CIRCULAR ACLARATORIA N° 2

**Ref.: Aclaraciones – Fecha 09/06/2026
Concurso Público de Precios del Consejo N°6/2026
OBRA “Remodelación y Ampliación Edificio CTAC MLPB - APPM”.**

Imagen 001 – Esquema del cambio de suelo de apoyo.

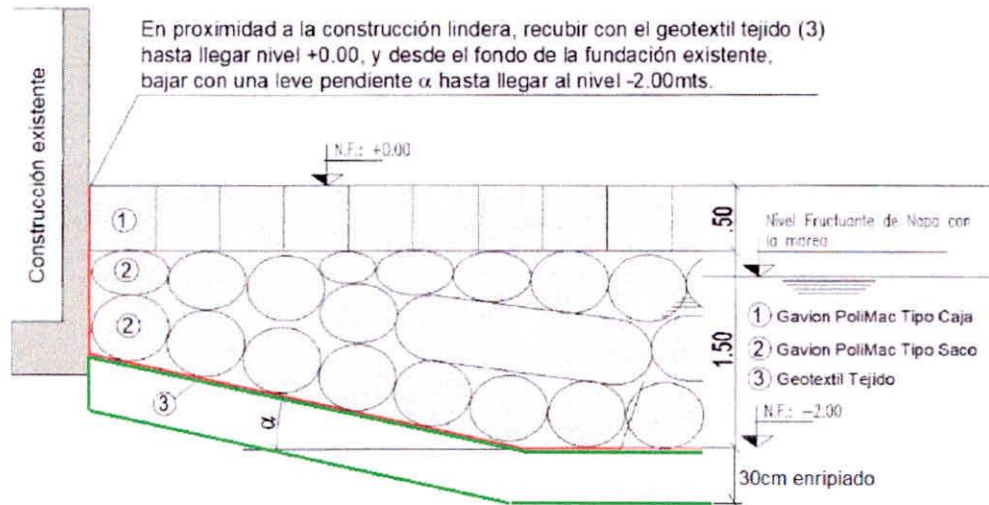
- En la **SECCION II – MEMORIA DESCRIPTIVA Y CLAUSULAS TECNICAS PARTICULARES – ESPECIFICACIONES TECNICAS – 2. CLAUSULAS TECNICAS PARTICULARES – ITEM 2: MOVIMIENTO DE SUELO INCISO a) EXCAVACIÓN HASTA NIVEL -2,00 m, se adicionará un reemplazo del suelo de fundación.** A los efectos de prevenir asentamientos diferenciales de la estructura de fundación, lograr una buena gradación de filtro del paquete de fundación, y asegurar contar con una buena base de asiento que distribuya las cargas, una vez llegada a la cota -2,00 m se deberá incorporar al proyecto y en la cotización, una capa de 30 cm de material seleccionado de cantera (enripiado conforme a granulometría recomendada, ver imágenes 001 y 002) el cual previa aprobación de la inspección se instalará y compactará por medios mecánicos, y una vez nivelado a la cota de fundación se instalará con sumo cuidado el geotextil sobre el que se instalarán los gaviones especificados en el Pliego concursal.

Esta incorporación deberá considerarse con el ITEM 2 - Movimiento de Suelos inciso a) Excavación hasta nivel -2,00 m, en la planilla de cotización y contemplará los trabajos de excavación y disposición del suelo, y el relleno con el material y metodología indicada, teniendo en cuenta toda la superficie de apoyo de gaviones.
